女川原子力発電所2号炉 新規制基準への適合性に係る主な変更点等について

令和元年7月30日
東北電力株式会社

1. 新規制基準への適合性に係る主な変更点について 説明項目

1. 2 火災防護(原子炉格納容器内の火災感知器の仕様変更)

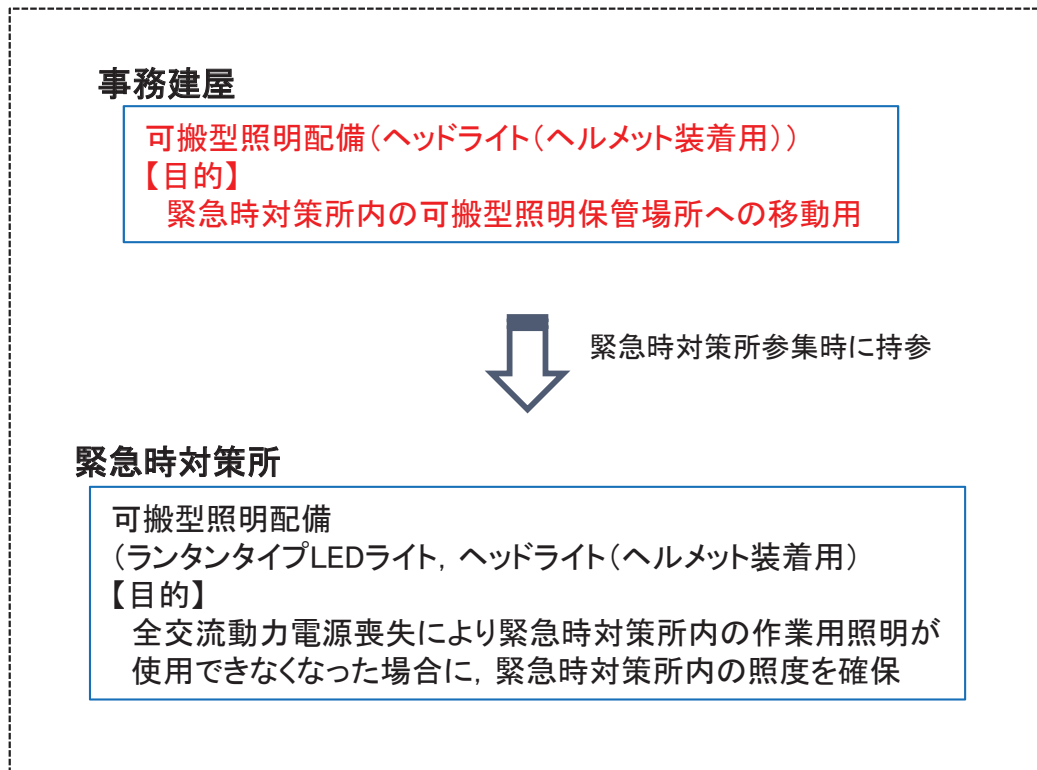
変更内容: 原子炉格納容器内に設置する火災感知器のうち, 熱感知器の仕様を「**非アナログ式**」から「**アナログ式**」へ変更。

変更理由: 平常時の温度を監視し, かつ火災現象(急激な温度上昇)を把握することができるように, アナログ式の感知器を設置することとした。

変更前	変更後
アナログ式煙感知器 + <u>非アナログ式熱感知器</u>	アナログ式煙感知器 + <u>アナログ式熱感知器</u>

サプレッションプール水貯蔵系設備の女川1号炉との共用取止めと廃止による影響について

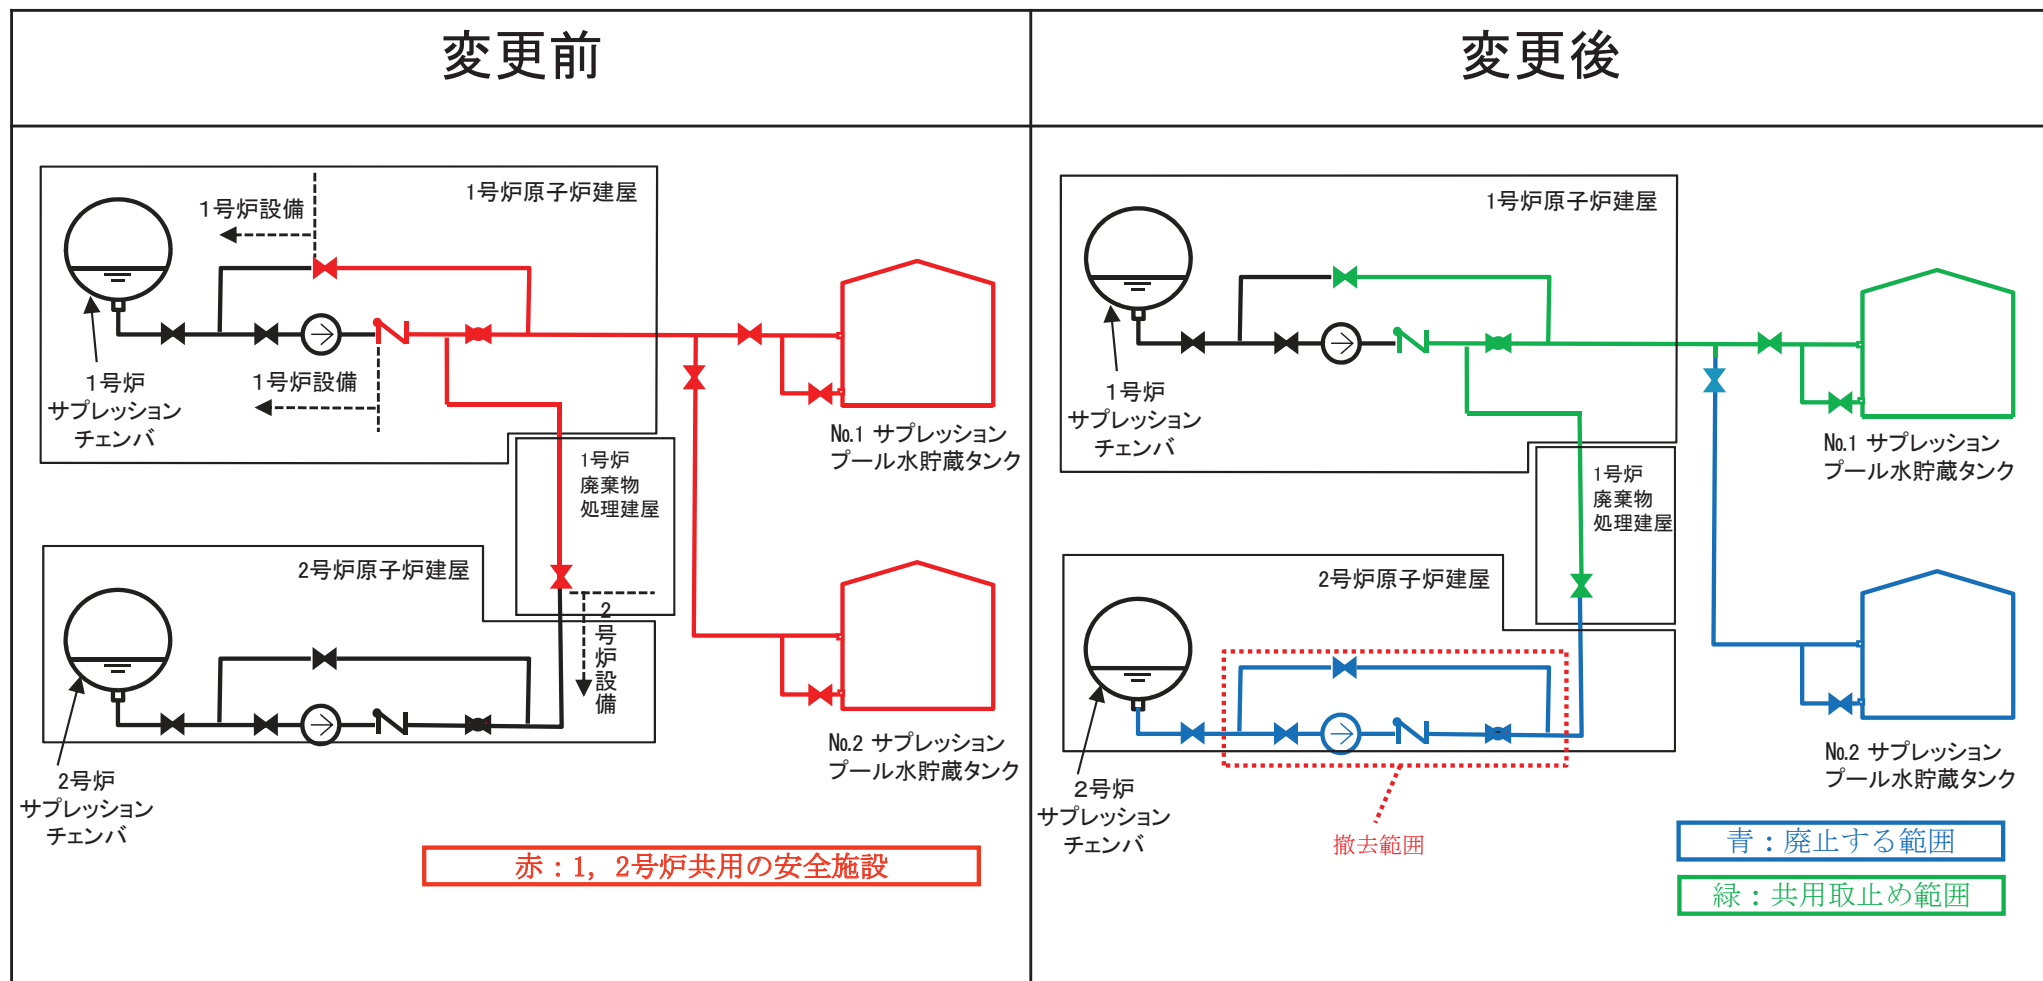
- 原子炉建屋内に重大事故等対処設備(代替循環冷却系設備)を設置するスペースを確保するため、貯水を行わない運用としていたサブプレッションプール水貯蔵系設備について、1号炉との共用を取止め、廃止する方針としたことから、共用取止め及び廃止により基準適合性への影響がないことを確認する。

これまでの説明内容	方針変更後
<p>サブプレッションプール水貯蔵系設備は、1号及び2号炉のサブプレッションプール内部の水抜きをし、内部点検・補修作業を行う際に、内部水の一時貯蔵を行う設備であり、一時貯蔵を効率的に運用することを目的に1号炉と共用しているが、補修作業の高度化により、サブプレッションプール内部の水を抜くことなく点検・補修が可能であるため、今後は貯水を行わない運用とすること、またサブプレッションプール水貯蔵系設備から液体状の放射性廃棄物が漏えいすることを防止する設計とすることから、共用により安全性を損なうことはない。</p>	<p>以下の理由から、左記の記載を削除</p> <ul style="list-style-type: none"> ①2号炉サブプレッションプール水貯蔵系設備の廃止 ②1号炉サブプレッションプール水貯蔵系設備の共用取止め

固体廃棄物貯蔵所(1号, 2号及び3号炉共用)の貯蔵保管量の予測

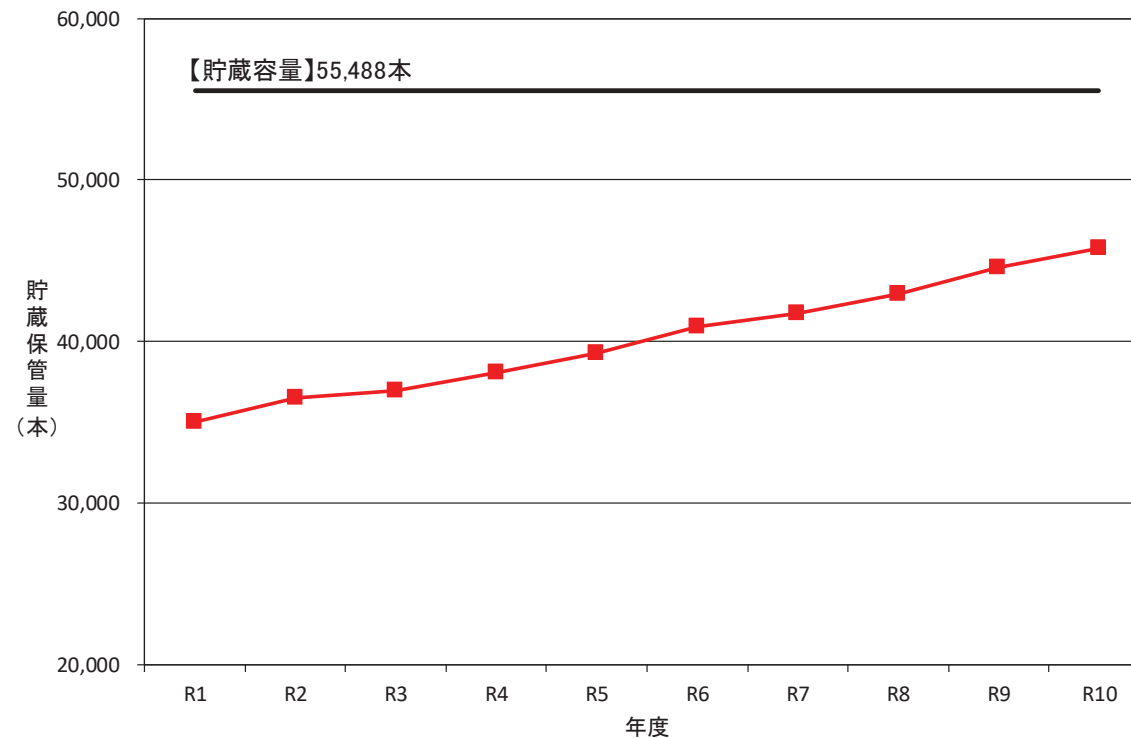
- 廃止設備の撤去により発生する廃棄物については、容器(ドラム缶等)に収納し、固体廃棄物貯蔵所(貯蔵容量55,488本(200 Lドラム缶相当))に貯蔵保管する。
- 廃止設備の撤去により発生する廃棄物量は、ドラム缶480本程度であり、今後の固体廃棄物貯蔵所の貯蔵保管量の予測に加えても固体廃棄物貯蔵所における貯蔵保管への影響及び廃止設備の撤去による廃棄物処理への影響はない。
